2022-016620

Melding wijzigen saneringsplan

Denkavit Nederland B.V. Tolnegenweg 65

Voorthuizen

Fig. 1: Blauwe locatie depots, groen toepassingslocatie

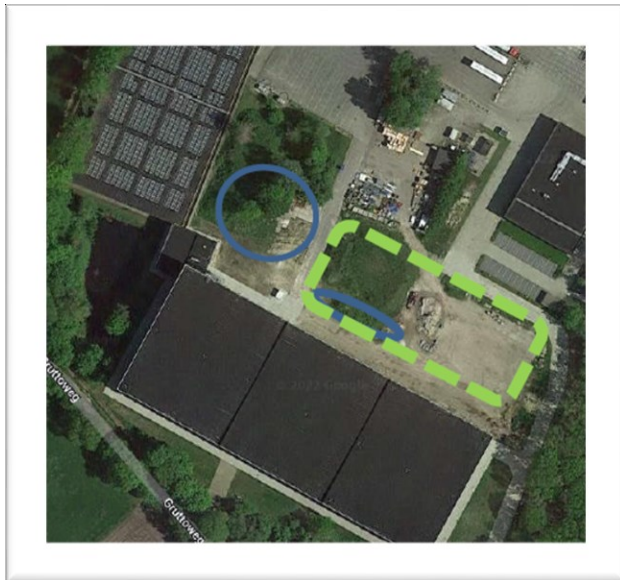
Naast de gronddepots is nog de oude bouwplaats met puinverharding aanwezig die men wil verwijderen. Om met een gesloten grondbalans te werken wil Denkvit Nederland de gronddepots 19-03 en 19-04 binnen de raamsaneringscontour toepassen op het lager gelegen terreindeel (deellocatie Het Weiland) noordelijk van de nieuwe opslagloods. In fig. 1. zijn de depotlocaties en toepassingslocatie weergegeven.

Het wijzigingsverzoek is om de depots, als blijkt dat deze slechts licht verontreinigd zijn én voldoen aan kwaliteitsklasse industrie, deze binnen de raamsaneringslocatie als bovengrond toe te passen voor het herstel en de inrichting van het aangegeven zuidelijke deel van de bedrijfslocatie.

Deze wijziging levert geen onacceptabele gevolgen op voor de saneringsdoelstelling waarmee wij eerder hebben ingestemd. Alle voorschriften die eerder zijn gesteld aan deze sanering, blijven ook gelden.
